Vigg 1191 B. Hjerstrand.

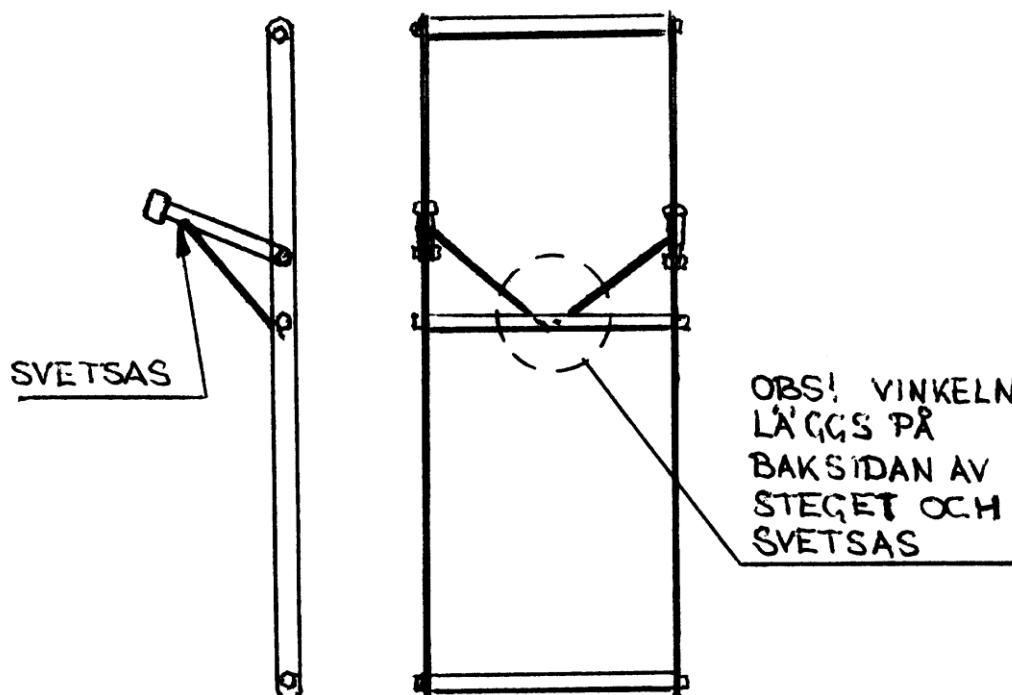
För att förbättra stabiliteten på stegen samt motverka att stödbenen går ut i spagat, kan ett par extra stag svetsas fast mellan stödbenen och mellersta steget. Innan du tar bort stegen från båten, kolla att stödbenen

har rätt vinkel. Drag därefter åt bultarna till stödbenen. Tag av stegen genom att plocka bort bultarna på övre fotsteget. Glöm ej att ta av de vita plastfötterna så att de ej förstörs av värmen vid svetsningen.

Arbetet kan utföras av en mekanisk verkstad eller dylikt.
